Wettbewerb für ein Mädchenschulhaus in Genf.

Rapport du Jury.

Le Jury chargé de l'examen des projets présentés au Concours au deuxième degré pour l'élaboration des plans d'une Ecole secondaire et supérieure des Jeunes Filles, aux Petits-Délices, s'est réuni les 8 et 9 septembre 1909, dans la grande salle de la Mairie de Plainpalais (Annexe).

I. Preis. — Motto: «Lulu». — Verfasser: Architekten Peloux et de Rham in Genf.

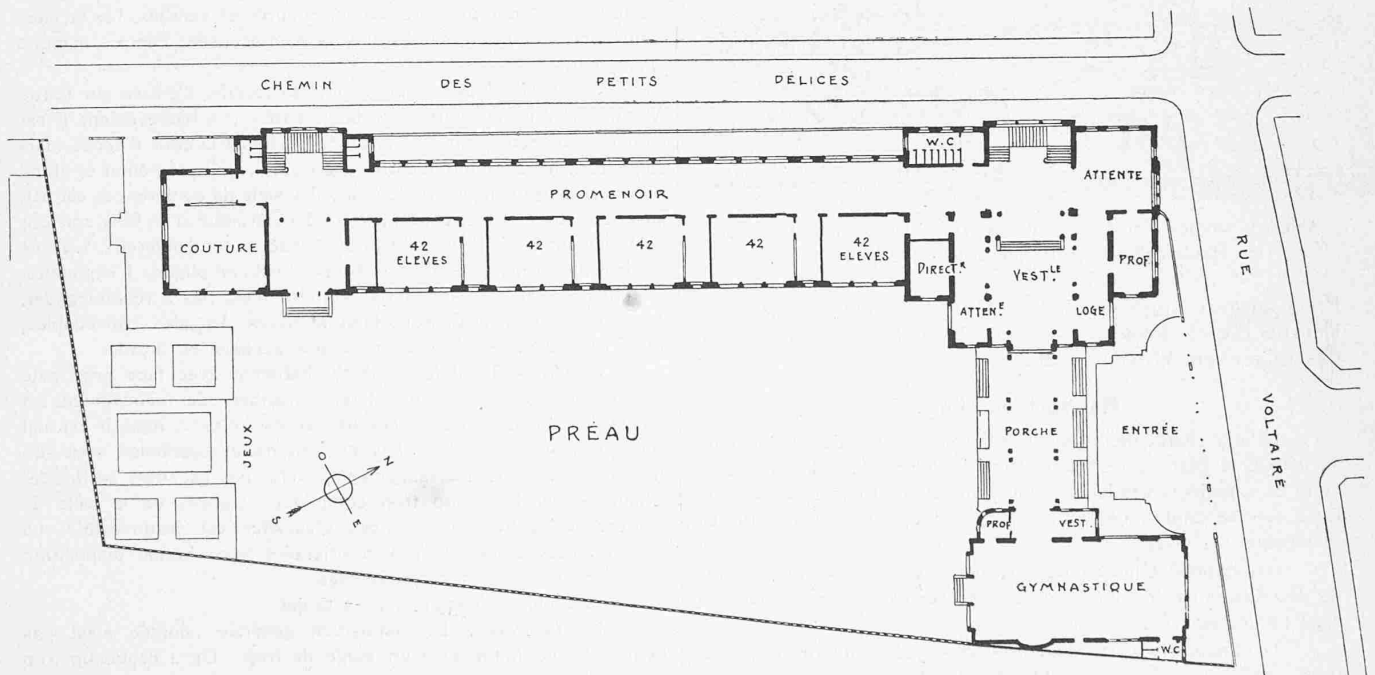
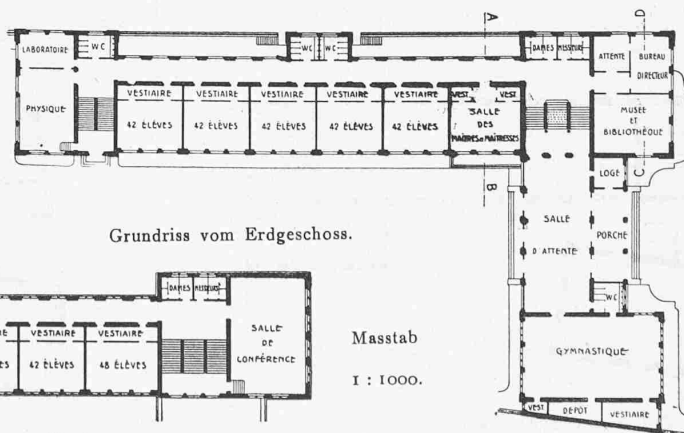
60 «Lulu». Plan bien disposé sur le terrain, largement conçu et bien étudié. Bonne entrée par un porche sur la rue Voltaire, et en retrait de celle-ci. Il serait désirable que ce porche fut vitré. Le vestibule et les promenoirs sont spacieux et bien éclairés. Les escaliers bien placés. Belle salle de Conférences avec accès

aires non demandés au programme. Le garage de bicyclettes demande plus de surface. Les W.C. sont un peu excentriques. Le motif principal est bien en vue du côté de la rue Voltaire, avec Aulaccusée. Les façades sur préau et rue secondaire sont simples mais bien

sans marches intermédiaires. Bonne disposition de la Salle de gymnastique. Classes bien orientées au S.-E. avec vestiaires directement éclairés. Les amphithéâtres de physique et de Sciences naturelles sont trop petits, mais ils peuvent être agrandis en supprimant les vesti-

appropriées à leur but. Le porche d'entrée de la rampe des bicyclettes a été omis sur le plan. Projet bien rendu et jolie perspective.

II. Preis. — Motto: «Germaine». — Verfasser: Architekt M. Camoletti in Genf.

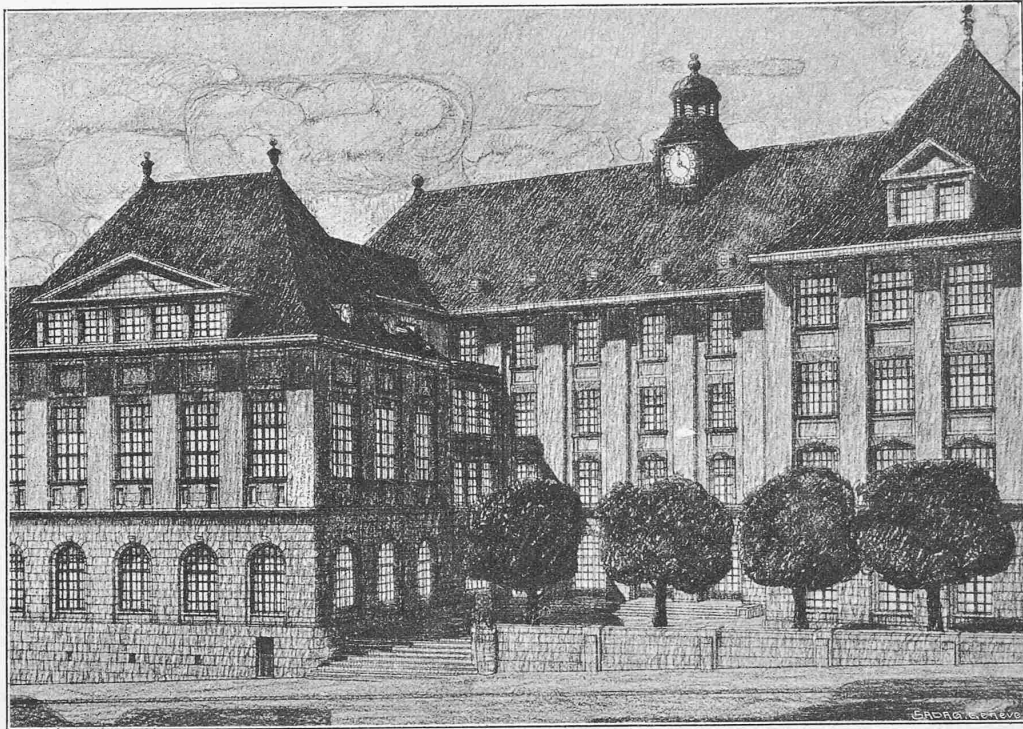
70 «Germaine». Plan bien disposé sur le terrain et bien étudié. Accès sur rue Voltaire par un porche en retrait de la route,

donnant accès sur un promenoir spacieux, mais qui ne peut pas être considéré comme une salle d'attente des élèves. Les dégagements des étages sont trop étroits pour servir de promenades.

enlève la surface nécessaire pour l'exposition des cartes et tableaux; d'autre part les vestiaires ne sont pas directement ventilés. Les W. C. sont répartis en plusieurs groupes.

L'escalier principal encombre trop les dégagements du rez-de-chaussée. Il aurait été préférable de trouver les escaliers sur la face N.-O. Bonne situation des salles de Conférences et de Gymnastique. Les salles d'études sont exposées au S.-E. bonne orientation. Mais la disposition des vestiaires qui supprime la paroi latérale de la classe

Les façades sont simples et de bon goût; le motif principal bien placé du côté de la rue Voltaire.

III. Preis. — Motto: «Chantecler». — Verfasser: Architect H. Baudin in Genf.

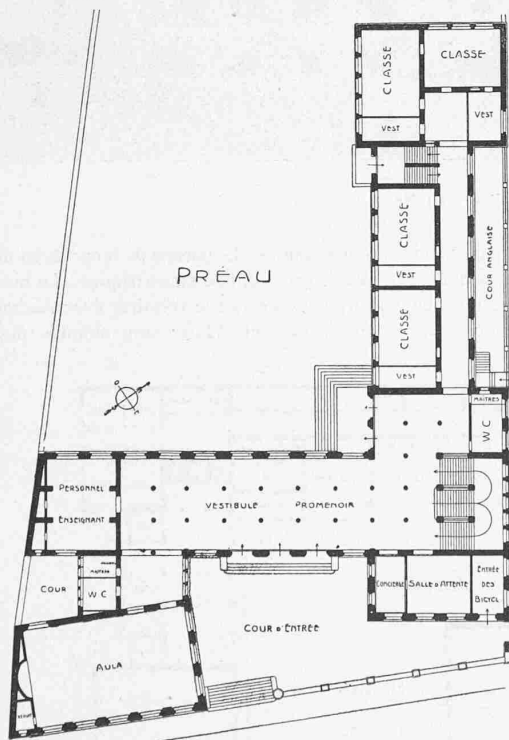
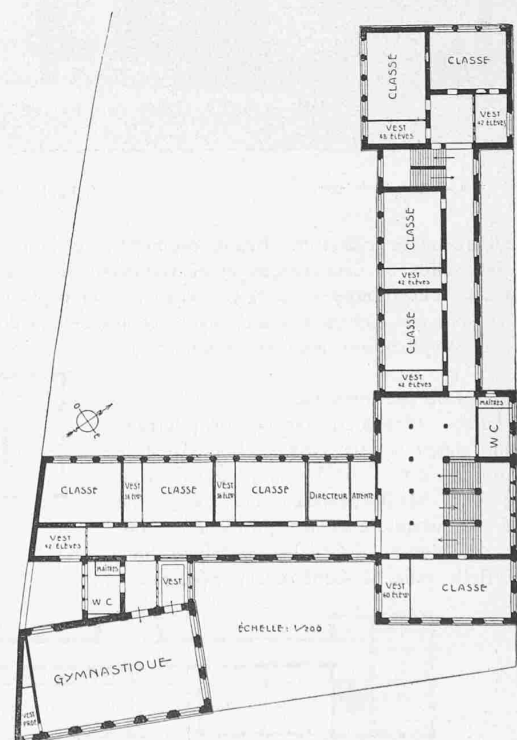
1° «*Chantecler*.» Projet intéressant; bien disposé sur le terrain. Entrée bien placée en retrait de la rue Voltaire sur une cour un peu trop resserrée. Très beau vestibule promenoir au Rez-de-Chaussée, mais trop encombré de points d'appui. Les dégagements des salles d'étude paraissent un peu étroits; cet inconvénient est compensé par les promenoirs situés à l'arrivée de l'escalier principal. Il aurait été préférable de placer l'escalier secondaire du côté N.-O. Les salles de Conférences et de Gymnastique sur rue Voltaire sont bien à leur place, la disposition indiquée dans la variante est la meilleure. La majorité des salles d'étude sont orientées au S.-O. Salle de dessin au Nord. Bonne disposition des vestiaires placés en arrière des classes avec éclairage direct. W. C. bien répartis en deux groupés. Façades simples et bien étudiées, mais dont l'architecture ne paraît pas appropriée à notre Ville. L'annexe de la Salle de gymnastique masque trop le bâtiment principal.
